监理通知单

工程名称: 商洛市商州区北电光伏科技有限公司沙河子镇 20MWp 光伏电站项目 编号: 002

事由: 关于现场质量问题事宜

附照片

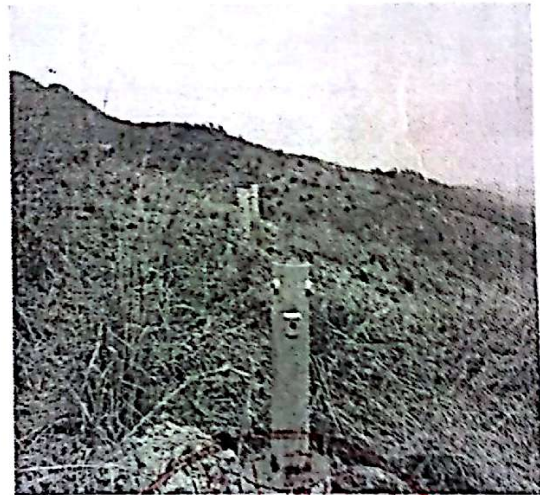
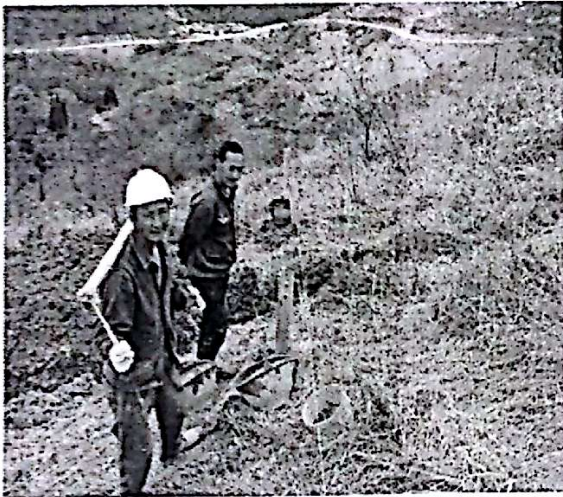
内容: 监理人员对现场巡视检查, 检查中发现个别桩基础浇筑过程中, 同一组桩没有在同一条水平线内、偏差较大。现要求施工单位对存在偏差的质量问题两个工作日内整改, 整改完成后报监理项目部复查。
